**MRAe**

**Avis de la mission régionale d'autorité environnementale  
sur un projet de parc photovoltaïque sur la commune de Rignac**

N°Saisine : 2022-11023

Avis émis le 22 novembre 2022

**Figure : Cavités documentées au sein de l'étude rapprochée**

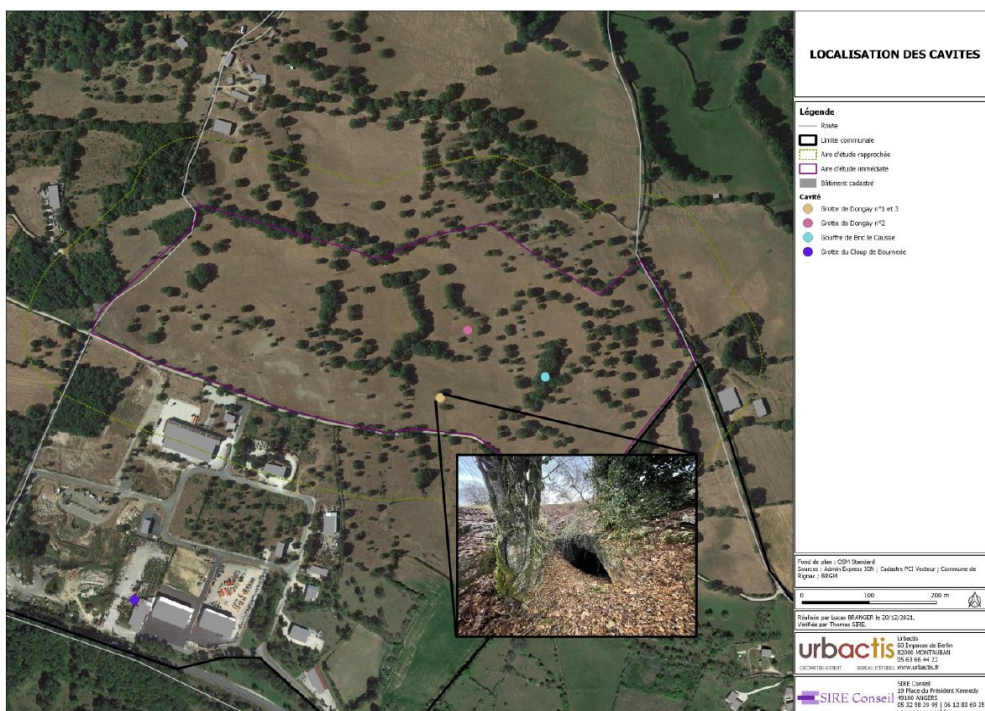
La grotte de Dongay, dont l'accès principal est illustré en photographie incrustée à la cartographie ci-avant, présente une profondeur totale de 30 mètres et un développement de 50 mètres. 4 cavités permettent d'entrer dans cette grotte dont 3 se situent au sein de l'aire d'étude immédiate.

La MRAe relève une discordance dans l'étude d'impact au sujet de la zone tampon de la grotte (mesure E1.1.8) : une zone tampon de plus de 12 m (page 158 de l'étude d'impact) et de 30 m (page 155 de l'EI) sont indiqués. Compte tenu des enjeux géomorphologiques (cf.§3.2 du présent avis), la MRAe estime qu'il est nécessaire qu'une distance d'éloignement des installations de 50 m des cavités soit mise en place. En effet, la doctrine d'élaboration des plans de prévention des risques du Lot, préconise une distance d'éloignement de 50 m pour limiter les risques d'effondrement des cavités. Ces conditions, destinées à protéger les personnes ayant à fréquenter le site, permettront donc également de limiter l'impact sur chiroptères.

**La MRAe recommande de préciser la distance de la zone tampon entre les cavités (en privilégiant une distance 50 m, en cohérence avec le plan de prévention des risques d'effondrement) et la zone d'implantation des panneaux photovoltaïques et des premières installations.**
